PRODUCT UPDATE ACTUALIZACIÓN DE PRODUCTO MODIFICATION DEPRODUIT

Cartridge Lube Filter Repuesto de Filtro de Aceite Filtre à huile à cartouche

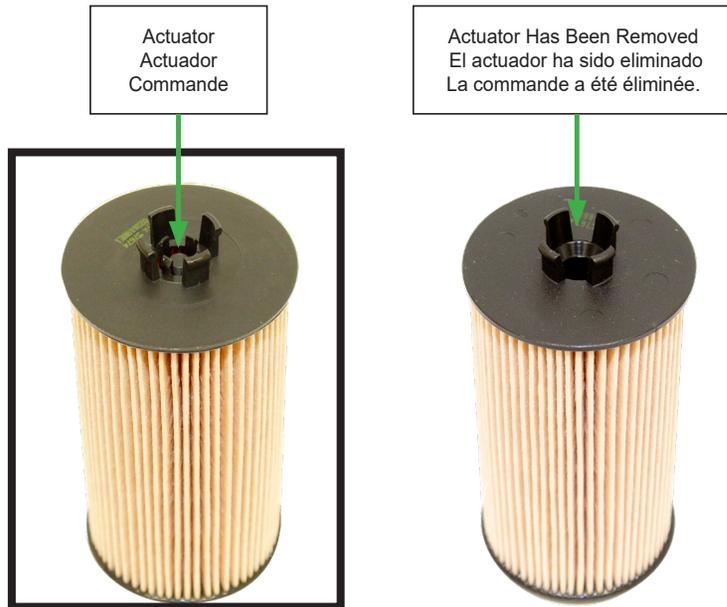
This cartridge lube filter has undergone a design change. Improved manufacturing processes now allow the top endcap to be molded differently. The new endcap does not require the actuator that was necessary in the old design. The newly designed filter remains suitable for all cataloged applications.

Note: The actuator is still required for older construction and should not be removed.

Cartridge Lube Filter Repuesto de Filtro de Aceite Filtre à huile à cartouche

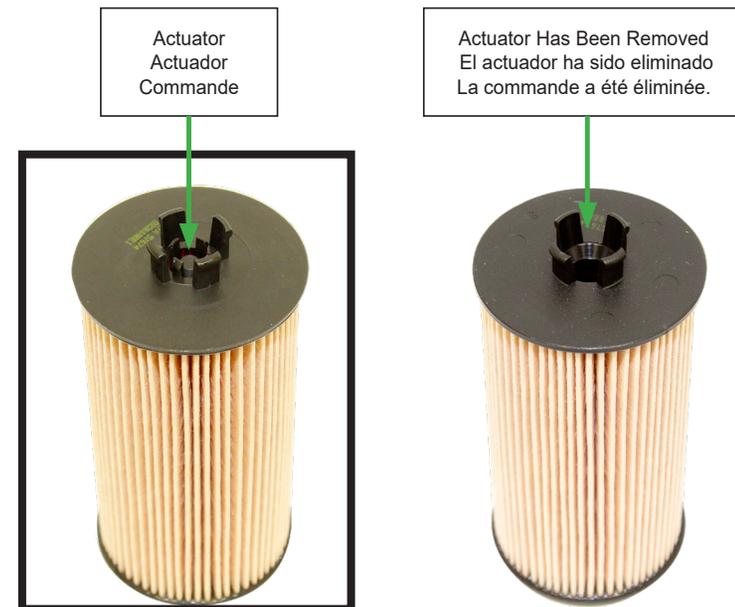
This cartridge lube filter has undergone a design change. Improved manufacturing processes now allow the top endcap to be molded differently. The new endcap does not require the actuator that was necessary in the old design. The newly designed filter remains suitable for all cataloged applications.

Note: The actuator is still required for older construction and should not be removed.
